原子炉設置変更許可申請書への L8 記載について

第 8.6 - 1 図 原子炉水位計装説明図

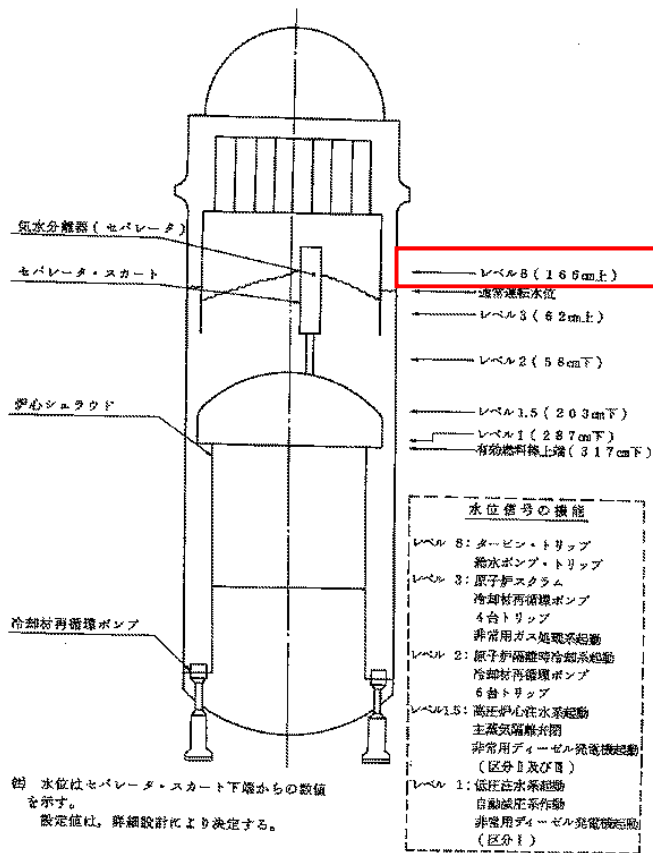
また「原子炉水位計装説明図」で原子炉圧力容器と原子炉水位設定値（L1、L2、L3、L8）の関係を図示している。

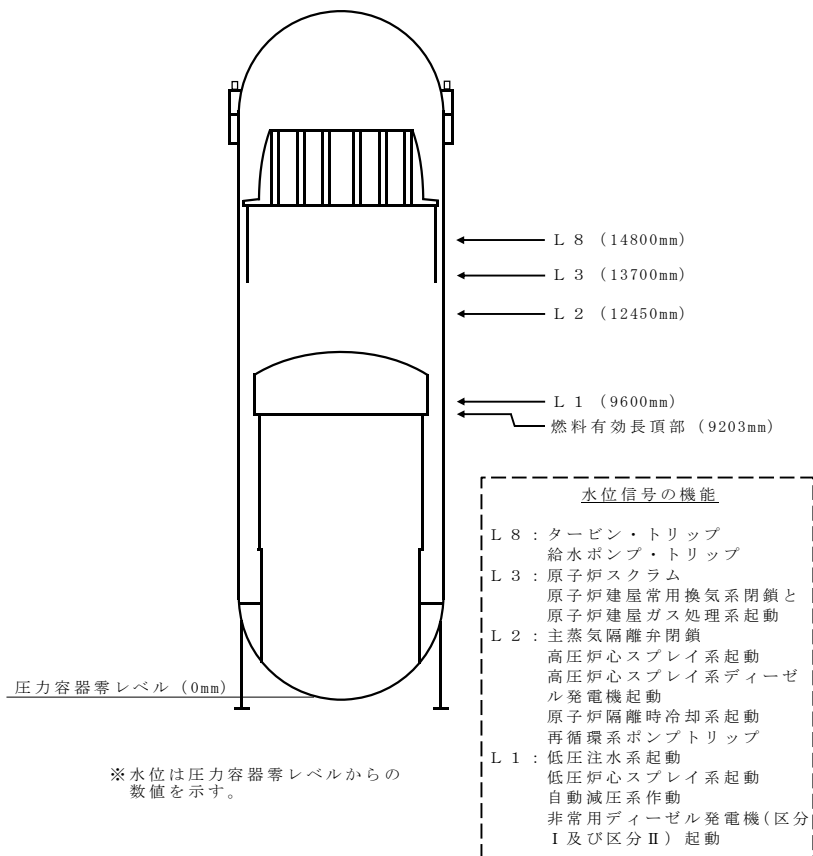
東二の設置変更許可補正 (H29.11) の当該箇所における記載は下記のとおり「原子炉水位高」(L8) に関して記載していない。(既許可から記載変更していない。)

原子炉水位は差圧形検出器で連続的に測定され、指示及び記録される。水位高及び水位低で警報が出され、水位低下が更に大きい場合には、原子炉スクラム信号が出される。原子炉圧力は圧力検出器で測定され、指示及び記録される。原子炉圧力高でスクラム信号が出される。

「6.3 原子炉プラント・プロセス計装」に「原子炉水位高」(L8)に関する記載を追加するとともに「原子炉水位計装説明図」を追加する。

原子炉水位は、連続的に測定し、指示及び記録する。原子炉水位低又は水位高で警報を出す。原子炉水位低下が更に大きい場合には、原子炉緊急停止系及び工学的安全施設を作動させるとともに再循環系ポンプをトリップする信号を出す。また、原子炉水位上昇が更に大きい場合にはタービン・トリップを行わせるための信号を出す。
